INA SERVICE INFO

Zmiana na elastyczny pasek osprzętu

Napinacz 531 0503 10 jest zbędny

Producent:	Fiat, Iveco
Modele:	
Fiat:	Ducato
Iveco:	Daily
Silnik:	F1AE
Nr części:	531 0503 10 FB4EPK903

Foto 1: Układ paska osprzętu z napinaczem w pojazdach do nr silnika 0113089

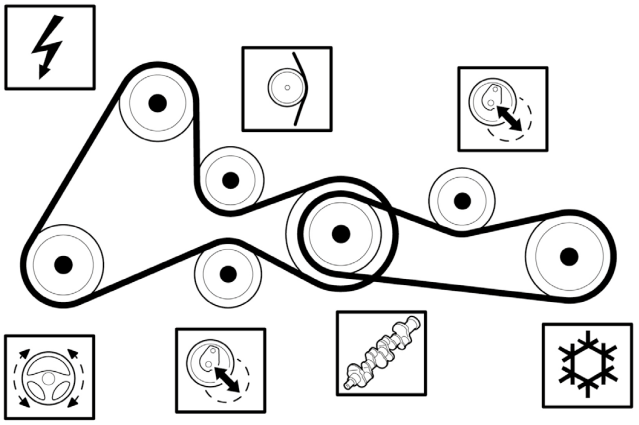
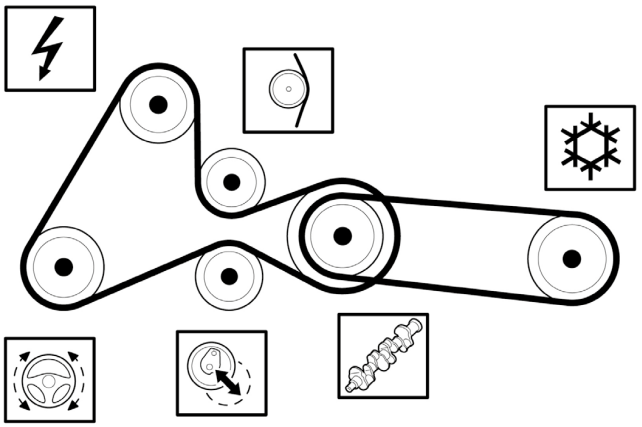
Wymienieni powyżej producenci pojazdów do napędu kompresora klimatyzacji stosują elastyczny pasek osprzętu od nr silnika 0113090. Wcześniej stosowany napinacz paska osprzętu nie jest więc wymagany.

W pojazdach do nr silnika 0113089 można w ramach dodatkowej naprawy również zastosować elastyczny pasek FB4EPK903. W takim przypadku montaż napinacza jest zbędny.

Elastyczny pasek spełnia specyfikacje techniczne i może być montowany również w samochodach do nr silnika 0113089. Od momentu zamiany paska na typ elastyczny, montaż napinacza jest zbędny, bez względu na okoliczności.
